敦賀発電所2号炉 敷地の地形，地質・地質構造について (コメント回答)

令和2年2月7日
日本原子力発電株式会社

敦賀発電所2号炉 敷地の地形, 地質・地質構造に関するコメント【本日説明分】(1/2)

敦賀発電所2号炉 敷地の地形, 地質・地質構造に関するコメント【本日説明分】(2/2)

K断層(H24-B'-2孔)の条線追加観察結果

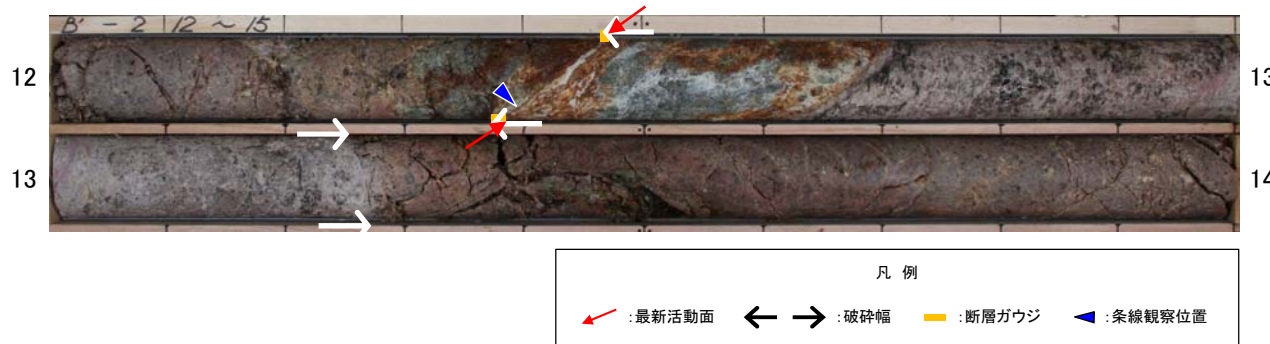
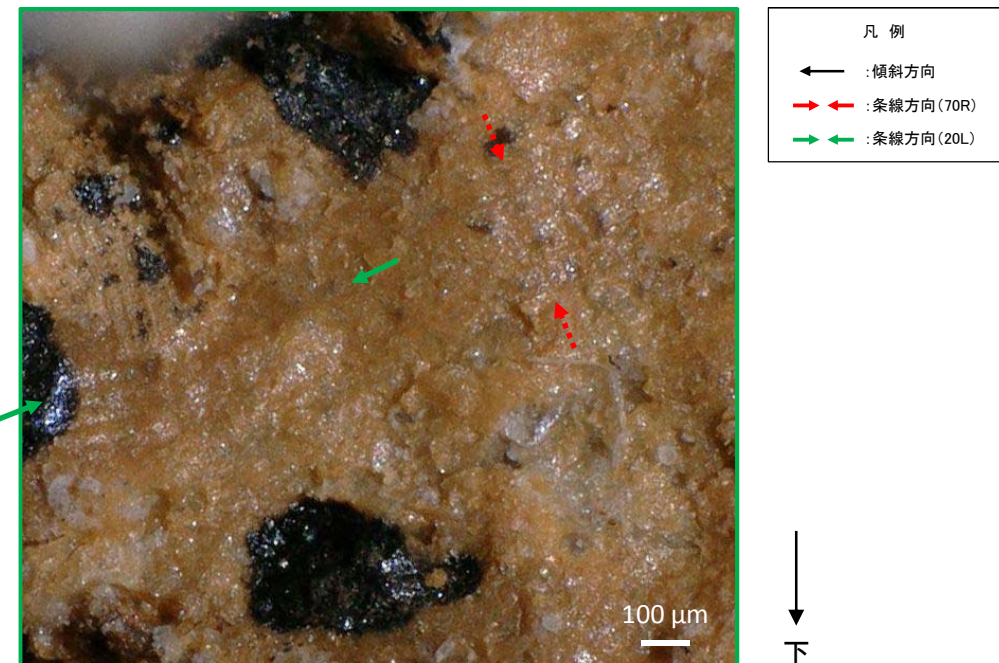
- K断層の基盤岩における確認箇所の性状を下記に示す。
- K断層はN-S走向，西傾斜，断層ガウジを伴う逆断層センス卓越（高角度条線）の特徴を有する破碎帯である。
- H24-B'-2孔のK断層は，周囲の確認箇所と運動方向が大きく異なることから，条線の追加観察を実施した。次頁に条線の追加観察結果を示す。

- H24-B'-2孔のK断層の走向・傾斜(N4° E73° W)は、K断層の代表的な走向・傾斜(N-S走向, 高角度西傾斜)を示している。一方で、条線方向(20L)はK断層の代表的な条線方向(逆断層センス卓越)とは大きく異なっていることから、条線方向について既存のボーリングコアを用いて追加観察を実施した。
- 追加観察の結果、より広い範囲により明瞭な条線が認められ、その方向は70Rであった。
- 以上のことから、当該破碎部については従前の評価の通り、K断層として評価することとした。

K断層の南方延長部に分布する破碎部

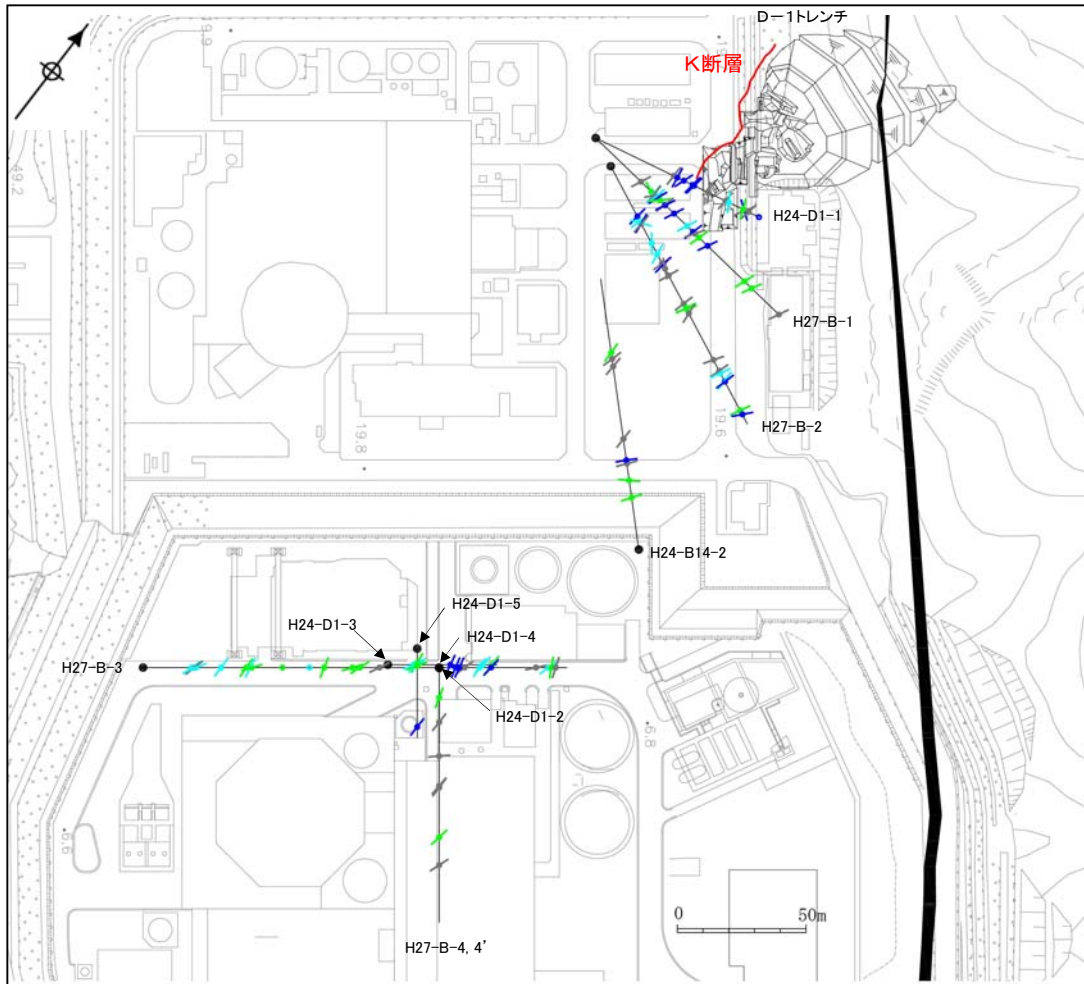
No.	日付	回次	コメント内容	回答骨子
25	令和元年 8月23日	第758回 審査会合	K断層の連続性評価及び活動性評価は追加調査結果を待たずに議論できる部分であることから, 記載の不備を適正化した上で優先的に説明すること。	<p>第783回審査会合(令和元年10月11日)に説明した記載の不備を踏まえ, 改めてK断層がD-1トレンチの南方に連続するか否かについて検討した。</p> <p>検討に用いるデータについては, 追加観察又は追加データの取得を行った。</p> <p>連続性評価の結果, K断層の南方にK断層と類似する性状の破碎部は無く, 南方に連続しないことから, K断層は重要施設直下に連続する破碎帯では無いと判断した。</p>

- K断層は、D-1トレンチの北西法面からふげん道路ピットの中央付近に至る区間において連続して認められる。
- K断層の変位・変形量は、南方(ふげん道路ピット)に向かって減少している。
- 従前の説明から拡充したデータ(全10孔のボーリングデータ)も含め連続性を検討した結果、K断層南方の破碎部には、K断層の性状(N-S走向、高角度西傾斜、断層ガウジを伴う逆断層センス卓越)と類似するものは無い。
- 以上のことから、複数の観点から総合的に判断した結果、K断層はK断層南方の破碎部とは連続しないと判断される。

K断層はD-1トレンチより南方に連続せず、重要施設直下に連続しないことから4条対象破碎帯であると判断される。

断面図作成位置図

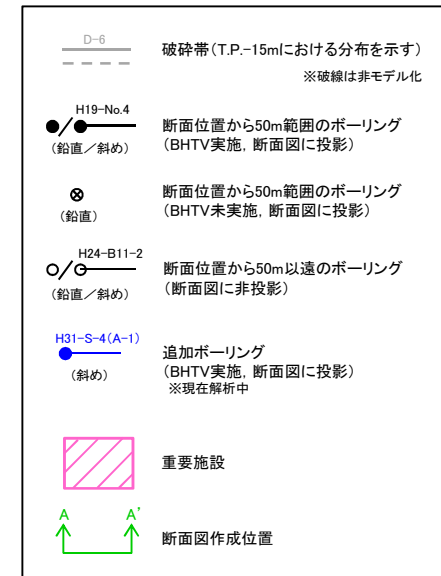
No.	コメント	回答骨子
24	<p>調査計画が、3条及び38条の観点で破碎帯を適切に把握出来る計画であるのかを判断出来るよう、重要施設直下の地質図とボーリング配置を施設毎に示すこと。 (第758回審査会合, 令和元年8月23日)</p>	<p>調査の十分性を確認するために、原子炉補機冷却海水取水路南側付近だけでなく、配置を見直した重要施設(緊急時対策所及びその周囲の重要施設)について、施設毎の地質断面図を作成し、重要施設と調査位置の関係を示す。</p>

- 原子炉補機冷却海水取水路の南側で実施した追加調査の結果も踏まえ、配置を見直した重要施設(緊急時対策所及びその周囲の重要施設)について、調査の十分性を検討するために重要施設と地質・地質構造の関係を断面図に示した。なお、青色で示した追加ボーリング(括弧内は第758回審査会合での呼称)は現在解析中であり、これらの結果も踏まえて、地質・地質構造評価を行う。
- 民間技術指針を参考に各断面位置から約50mの範囲にあるボーリング孔を断面図に示した。
- いずれの重要施設も追加調査に挟まれた範囲に位置しており、また、その他にも施設の近傍に複数のボーリング孔が配置されている。
